リコール届出一覧表

リコール届出日：令和7年11月11日

リコール届出番号	外4102	リコール開始日	令和7年11月11日
届出者の氏名又は名称	スカンディアジャパン株式会社 代表取締役 アラン・スーダン 問い合わせ先： 03-6735-3535 www.scania.com/jp		
不具合の部位（部品名）	原動機（エンジン制御ユニット）		
基準不適合状態にあると認める構造、装置又は性能の状況及びその原因	エンジン制御ユニットにおいて、設計検討が不十分なため、NOx排出量を減らすための出力低減機能が正常に作動しないことがある。 そのため、NOx排出量が基準値を超え、保安基準に適合しないおそれがある。		
改善措置の内容	全車両、当該ユニットを対策プログラムに更新する。		
不具合件数	0件	事故の有無	なし
発見の動機	本国情報による。		
自動車使用者及び自動車特定整備事業者に周知させるための措置	・使用者：ダイレクトメールおよび管理ディーラーより直接連絡する。 ・弊社インターネットホームページに掲載する。 ・自動車特定整備事業者：対象台数が少数であり、確実に全てのユーザーを把握できるため、措置は講じない。

改善箇所説明図

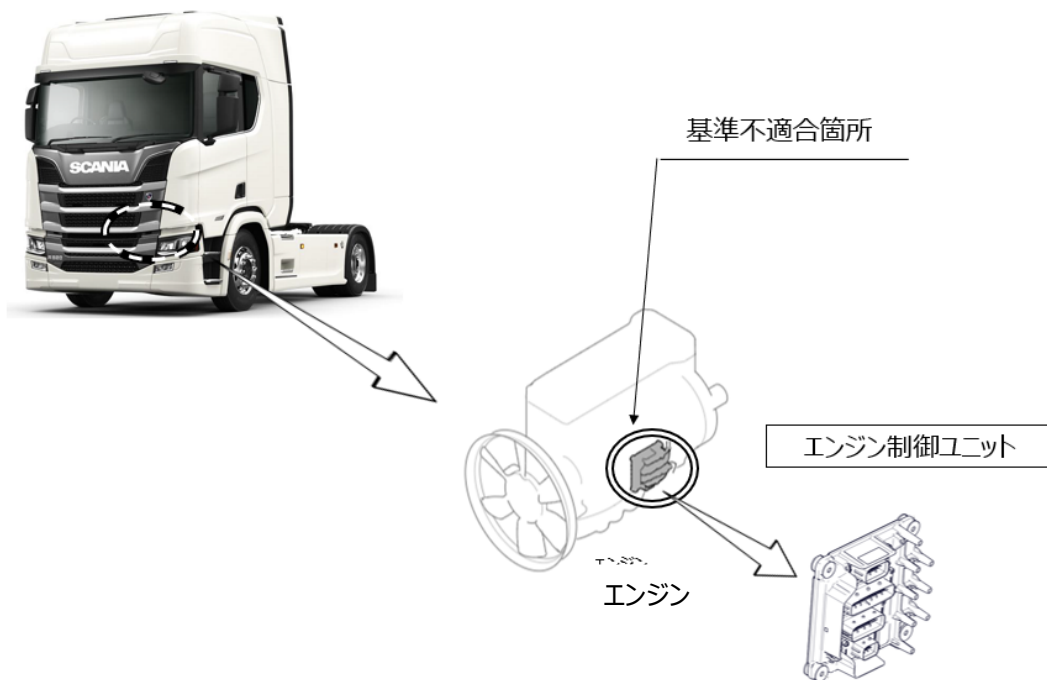
不具合の内容

エンジン制御ユニットにおいて、設計検討が不十分なため、NOx排出量を減らすための出力低減機能が正常に作動しないことがある。

そのため、NOx排出量が基準値を超え、保安基準に適合しないおそれがある。

改善の内容

全車両、当該ユニットを対策プログラムに更新する。

識別：助手席側ドアヒンジ部に、緑色ペイントを塗布する。
